Wettbewerb für ein Kirchgemeinde-Haus in Zürich-Aussersihl.

Gutachten des Preisgerichtes.

Ideen-Wettbewerb zum Bebauungsplan für das Tachlisbrunnengebiet Winterthur¹⁾.

Bericht des Preisgerichtes.

III. Preis, „Vineta“. — Arch. Hirsbrunner & Schäfer, Zürich. — Lageplan 1:2500 zum Hauptprojekt. — Grundriss-Variante 1:800.

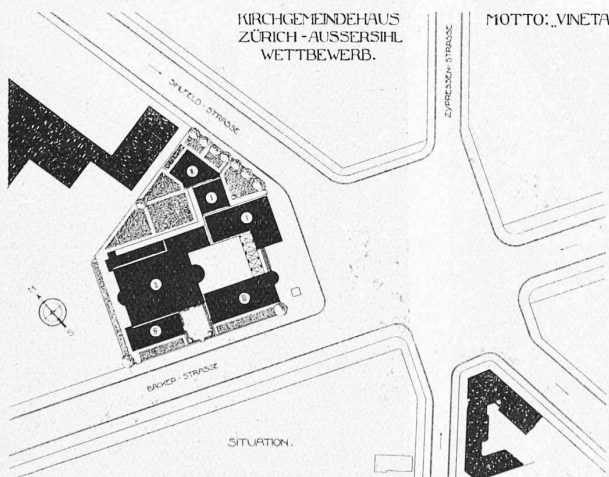
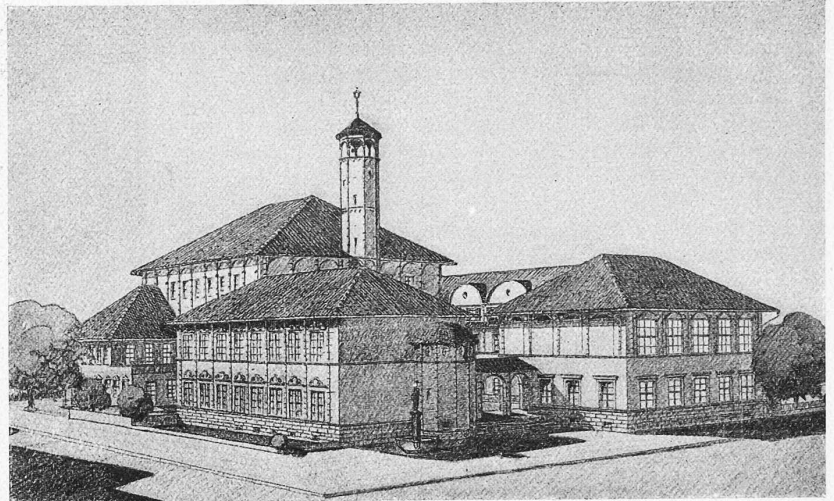
Projekt Nr. 59: „*Vineta*“. Interessantes Projekt mit eigenartigem Gesamtcharakter in guter Beziehung zu einer ruhigen Lösung des Sihlfeldplatzes. Geschlossene, um einen regelmässigen Hof gebildete Grundrissform, wobei der Variante, deren erster Stockgrundriss leider fehlt, der Vorzug gegeben wird, wegen den nach Süden gelegten Pfarrwohnungen. Architektur von einheitlicher Wirkung und schlichter Grösse. Der Etappenbau ergibt in der vorgesehenen Form einige Ausführungsschwierigkeiten und erfüllt nur unvollständig die im Programm enthaltenen Wünsche betreffend Pfarrhaus. In der Perspektive fehlen die Dachfenster.

IV. Preis „Advent“. — Arch. Meier & Arter, Zürich. — Lagepläne 1:2500, links Hauptprojekt, rechts Variante.

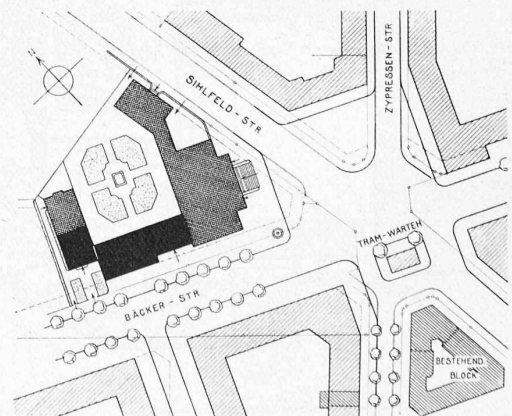
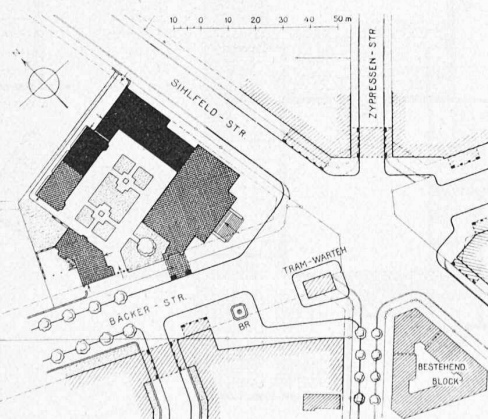
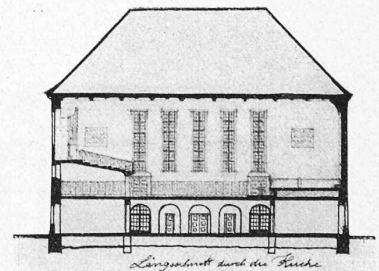
Projekt Nr. 9: „Advent“. Besonders glücklicher Platzgestaltungsvorschlag, wovon der Variante der Vorzug gebührt. Gute Gesamtdisposition mit geschickter Verbindung von Predigtsaalbau und Kinderlehrsaal; doch fällt die Kinderkrippe als Einzelbau heraus. Die der Längsseite der Kirche vorgelagerte Freitreppe mit Haupteingang wird beanstandet. Anordnung der Sitze im Rücken der Kanzel nicht empfehlenswert. Ungenügender Zugang zu der sonst gut gelösten Sängerempore. Die Architektur wird dem Charakter der Bauaufgabe nicht ganz gerecht. Der Etappenbau ist architektonisch nicht befriedigend. Die Weglassung jeglicher Dachfenster ist nicht rationell.

I. Preis. Motto „Erdarbeit“. — Verfasser: Rittmeyer & Furrer, Architekten in Winterthur. — Querschnitte 1:2500.

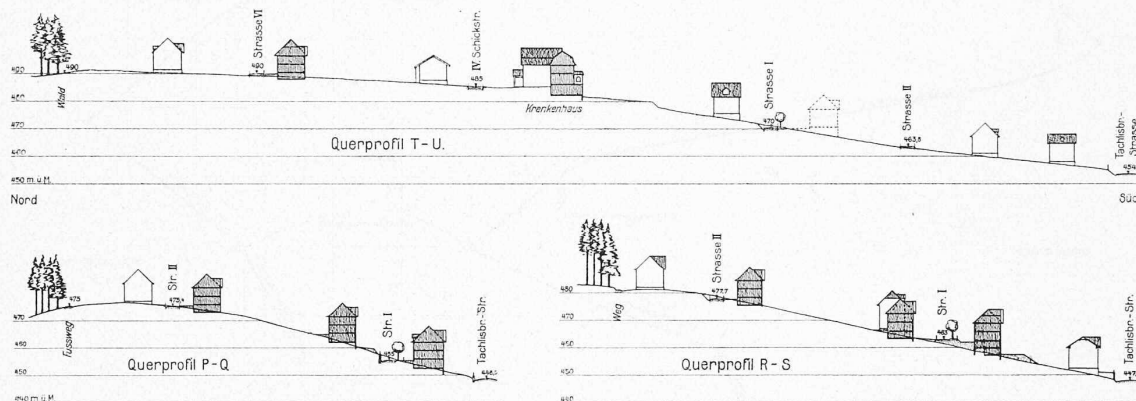
Nr. 2: „Erdarbeit“. Klares und sehr ökonomisches Strassen-netz. Anschluss im Westen mit Kehre am flachen Fuss des Hügels geschickt gelöst. Der Vorschlag der Wohnstrasse parallel zum Waldrand in Verbindung mit Kehrplatz und Aussichtspunkt am westlichen Ende und die Fortsetzung als Waldstrasse sind zu begrüßen; bei besserer Bearbeitung würde die Anlage noch gewinnen. Blocktiefen und -Formen angemessen; als besonders günstig sind hervorzuheben die Abgrenzung des Krankenhaus- und des Brauerei-Areals. Das Wohnsträsschen im Schick und die obere Verbindung

mit dem Mockentobel bedürfen stellenweise besserer Anpassung ans Gelände. Als gut wird die Anregung einer neuen Friedhof-Zufahrtsstrasse bezeichnet.

III. Preis ex aequo. Motto „Haldengüter“.

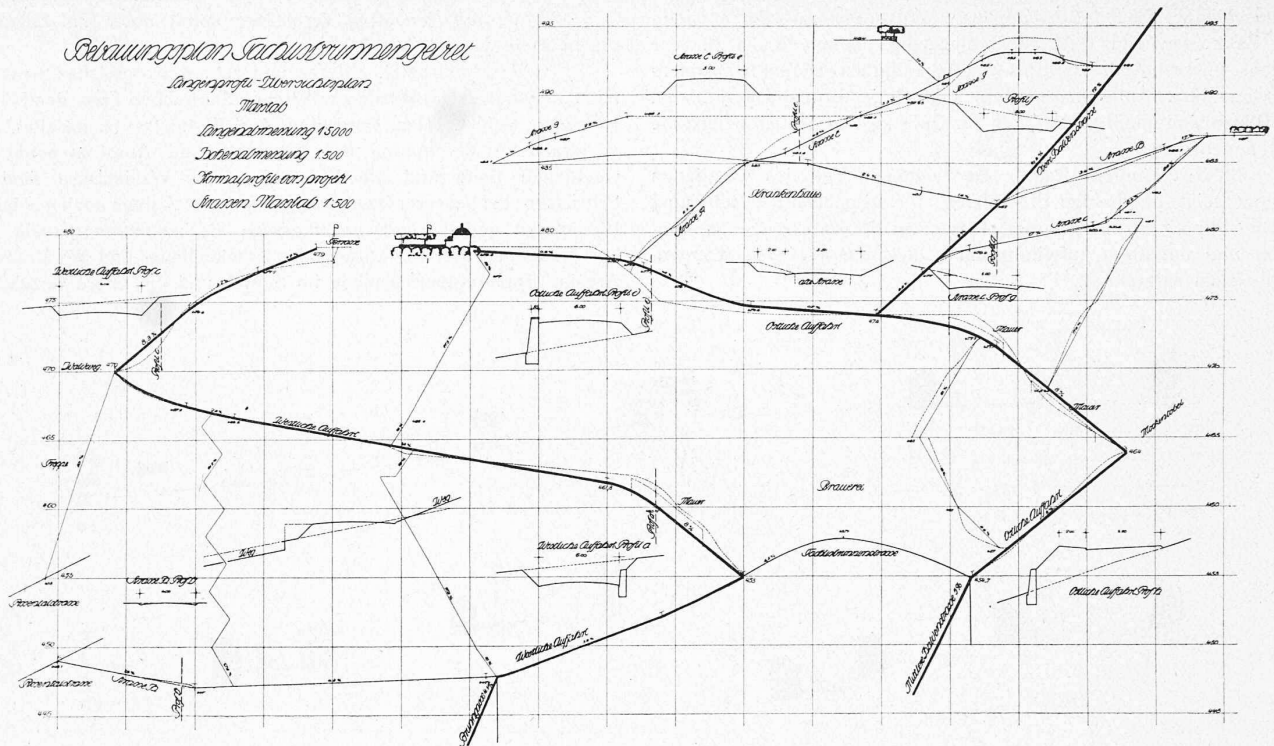
Nr. 4: „Haldengüter“. Aufteilung einfach und klar mit günstigen Steigungsverhältnissen; der tiefe Einschnitt der östlichen Aufstiegstrasse müsste durch Hebung der Nivelette verbessert werden. Der (zwar reichlich grosse) Tachlisbrunnenplatz als westlicher Ausgangspunkt ist beachtenswert. Die mehrfache Durchschneidung des Hanges in seinem engen westlichen Teil ist von ungünstiger Wirkung; im übrigen sind die Blocktiefen nicht unvorteilhaft. Die Bebauung enthält verschiedene gute Vorschläge; nicht glücklich gelöst ist die Bebauung am gekrümmten Wohnsträsschen im Schick. An Fusswegen könnte gespart werden.

II. Preis. Motto „Wyden“. — Verfasser: Architekt Oskar Heer, Winterthur. — Lageplan 1:5000 und Längsprofile (oben).

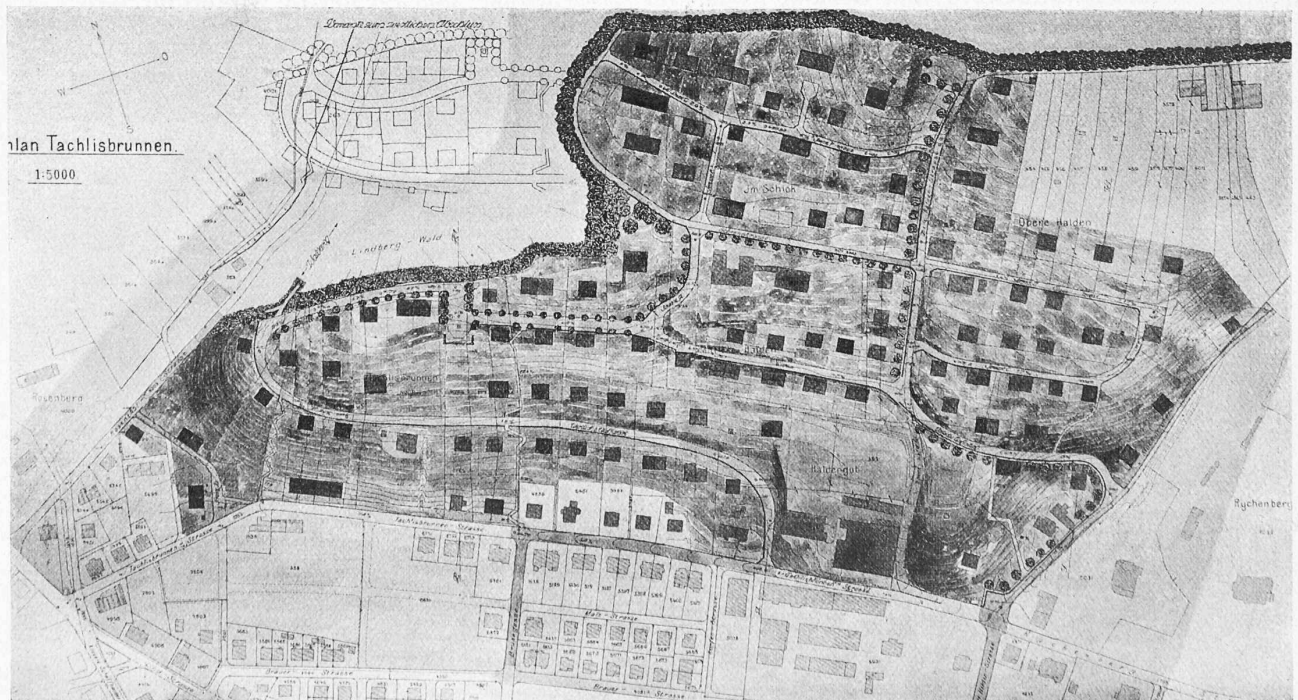
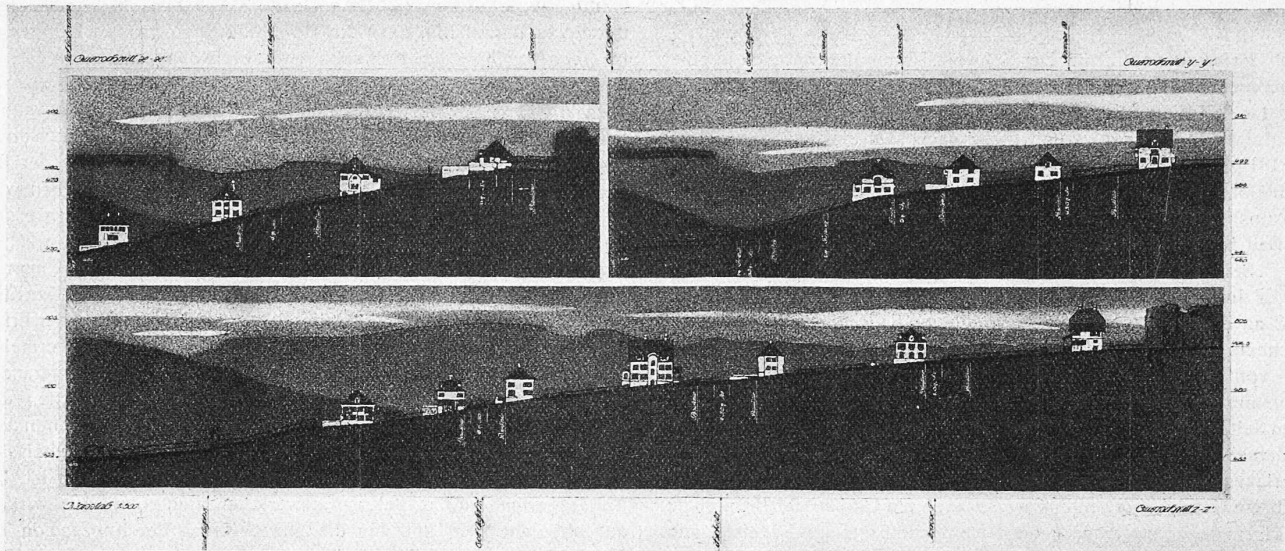
Nr. 9: „Wyden“. Strassennetz ähnlich wie bei Entwurf Nr. 5 mit Anschluss des westlichen Aufstieges annähernd am Scheitelpunkt der Tachlisbrunnstrasse; die Steigung ist mit 8 Prozent an der Grenze des Zulässigen. Der obere Anschluss an die bestehende Schickstrasse müsste vom Krankenhaus gegen Westen abgerückt werden. Besonders aner kennenswert ist die Anpassung der Längsprofile ans Gelände, ferner der westliche Aussichtspunkt am Wald rand. Das Strassennetz ergibt durchgehends ziemlich gleichmässige, etwas geringe Blocktiefen, dementsprechend eine dichtere Bebauung.
